Rapport d'analyse environnementale

**Projet de contournement de la Ville de La Tuque
(route 155)
par le ministère des Transports**

Dossier 3211-05-358

Le 22 février 2005

FIGURE 2 : VARIANTES ÉTUDIÉES DANS L'ÉTUDE D'IMPACT

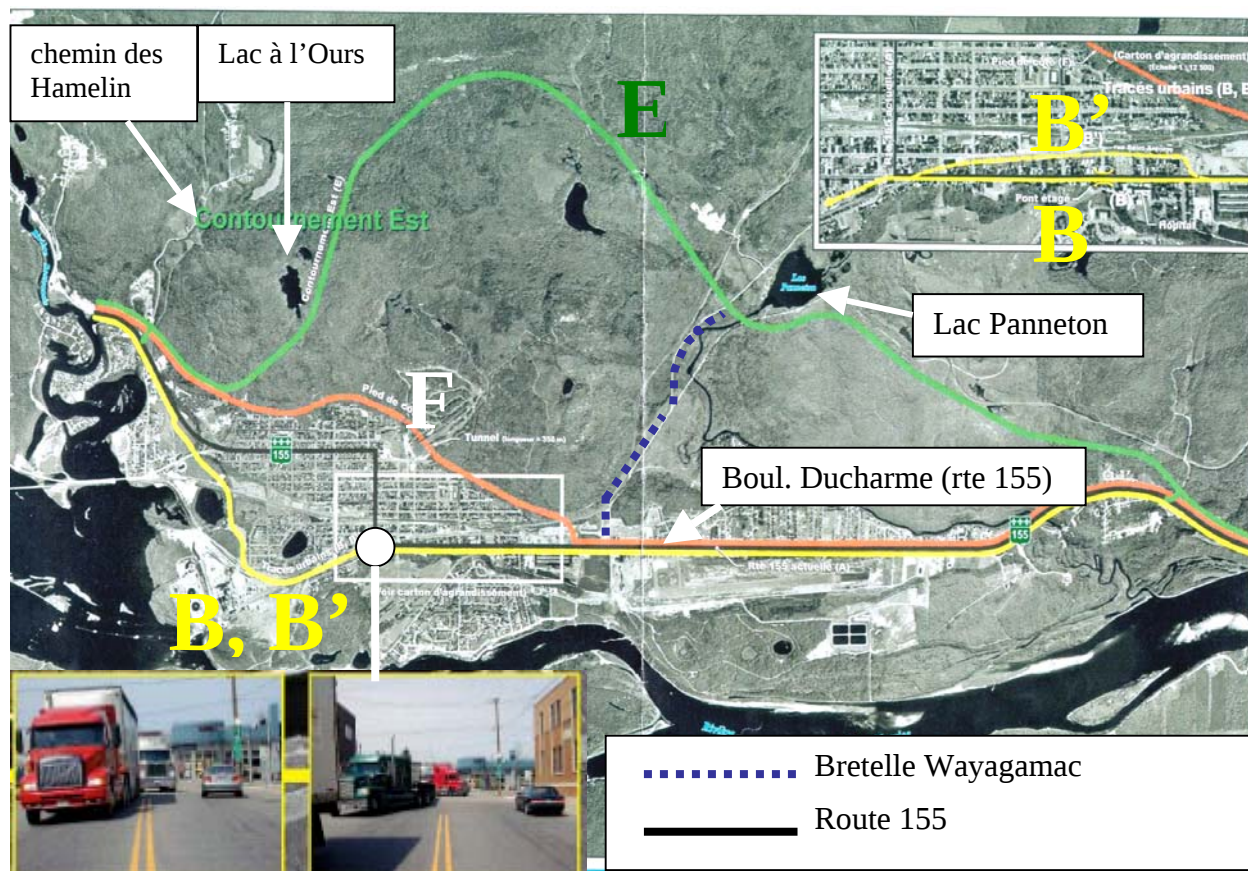
Cet exercice a mené le MTQ à préférer le tracé E mais à considérer acceptable les tracés B, B', et à rejeter le tracé F. Il a donc conservé pour l'audience publique les tracés E, B et B'.

L'ajout de la bretelle Wayagamac s'est fait au début de l'audience publique et n'a pas fait l'objet de comparaisons avec les autres tracés. Toutefois, cette bretelle a pour effet de bonifier la voie de contournement E, notamment au niveau du climat sonore et des vibrations sur la route 155 actuelle au centre-ville de La Tuque. Son insertion dans le projet ne modifie donc pas le résultat de l'analyse comparative des variantes faite antérieurement.

FIGURE 3 : TRACÉS T₁ ET T₂

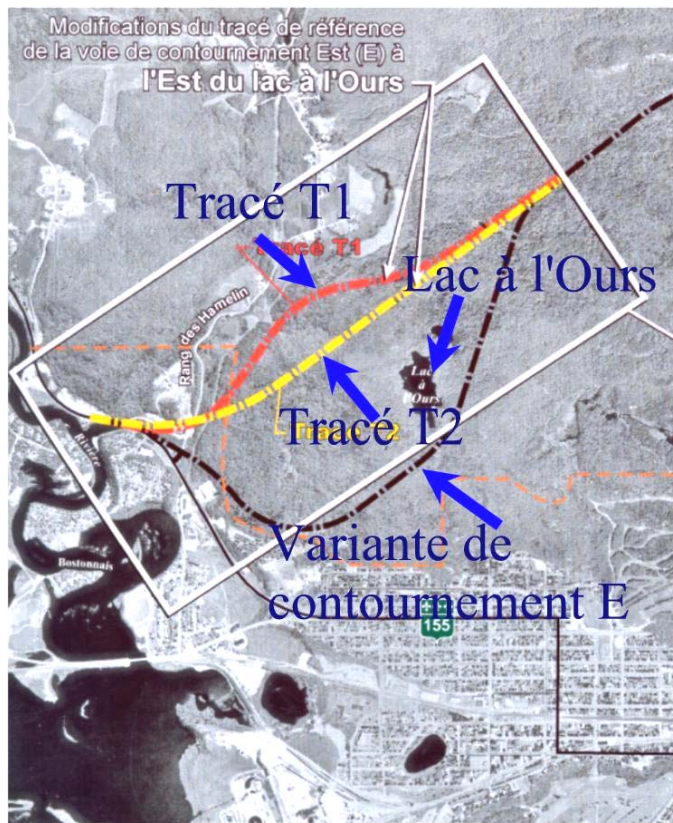
Comme suite aux représentations faites lors de l'audience publique par les citoyens du quartier Jacques-Buteux concernant les impacts de la partie nord du tracé E et au rapport de la commission du BAPE, le MTQ a comparé les tracés T₁ et T₂, variantes à la partie du tracé E

située au niveau du lac à l'Ours. Le MTQ ne propose pas de choix à la suite de cette nouvelle comparaison. Cette dernière montre que les impacts sur la qualité de vie des résidents de La Tuque des tracés T₁ et T₂ sont en général moins importants que ceux de la section nord du tracé E. En effet, le nombre de résidences situées à moins de 250 mètres de la voie de contournement est respectivement de 4, 1 et 17 pour les tracés T₁, T₂ et E. Ces chiffres sont de 13,3 et 95 pour les résidences situées dans un rayon de moins de 400 m de la voie de contournement. On comprend aisément que les impacts sur le climat sonore des tracés T₁ ou T₂ sont moindres que ceux de la section nord du tracé E. Par ailleurs, au plan visuel, les citoyens du quartier Jacques-Buteux sont favorisés par le choix de l'un ou l'autre des tracés T₁ ou T₂. En effet, lors de l'audience publique tenue sur le projet, plusieurs citoyens ont fait des représentations concernant l'impact visuel d'une partie du tracé de la voie de contournement Est située derrière le quartier Jacques-Buteux. Le tracé E est à flanc de montagne à cet endroit, et la pente importante de la route nécessiterait des remblais et du déboisement, ce qui modifierait significativement le paysage offert par la montagne et perçu d'une partie du quartier. Or, le choix de l'un ou l'autre des tracés T₁ ou T₂ évite complètement cet impact.

Par ailleurs, les tracés T₁ ou T₂ présentent un inconvénient par rapport au tracé E; ils nécessitent en effet l'acquisition du bâtiment administratif de l'entreprise Charles Morissette. Cette entreprise de construction et de transport compte 60 employés. La réalisation du projet nécessitera de déplacer ou rebâtir le bâtiment principal.

Parmi les variantes présentées, la variante E a fait l'objet de la plus grande acceptabilité sociale lors de l'audience publique. Par ailleurs, l'ajout de l'accès central par la bretelle Wayagamac et des variantes T_1 et T_2 bonifie le projet discuté en audience publique. La méthode comparative utilisée a contribué à concevoir un projet destiné à améliorer la qualité de vie de la population de façon à s'insérer le mieux possible dans l'environnement de la Ville de La Tuque. Le ministre des Transports devrait réaliser la variante de tracé E, telle que modifiée par l'un ou l'autre des tracés T_1 ou T_2 .
